Vår referanse: PLAN-2025/16947-20
Saksbehandler: Jon Fartein Lygre Hoel
Dato: 18.01.2026

Oppstartsmøte – reguleringsplanarbeid Laksevåg. Gnr. 124, bnr. 180 mfl., Haugatun sykehjem

Møtedato: 13.01.2026

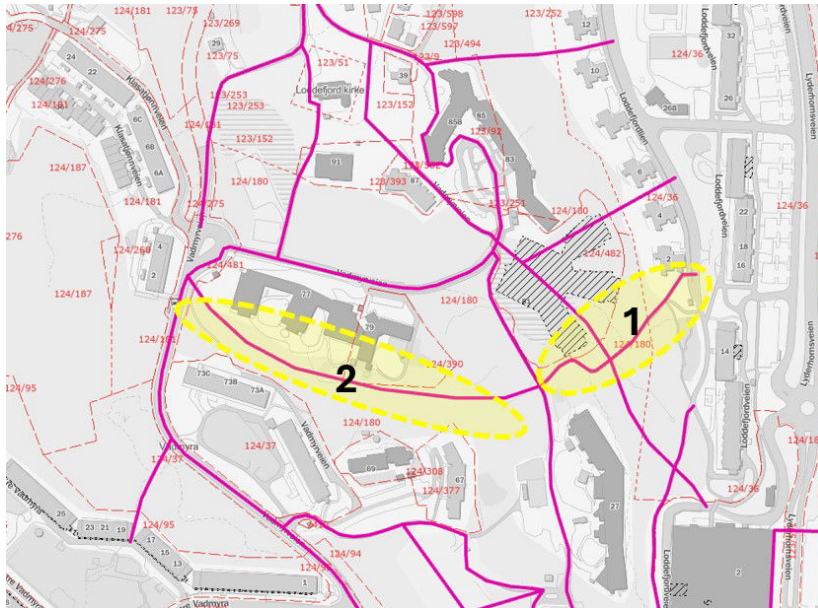
Grønncorridor må opprettholdes. Samtidig har bymiljøetaten påpekt at tidligere gangekartlegging har pekt ut trasé i denne grøntkorridoren som anbefalt ny trasé (se trasé 2 i bildet under). Trasé 1 er nylig blitt utbedret med asfaltert dekke, håndlist og belysning.

Forslagsstiller sier at ny gangvei i trasé 2 vil være teknisk krevende på grunn av høydeforskjellene. I forslag til områdeplan er den vurdert til å ikke styrke gangnettet i vesentlig grad, og at andre gangveier ved Loddefjordåsen kan potensielt dekke samme målgrupper/-punkt. PBE er likevel av den oppfatning at tursti/gangvei i dette området bør vurderes i planprosessen.
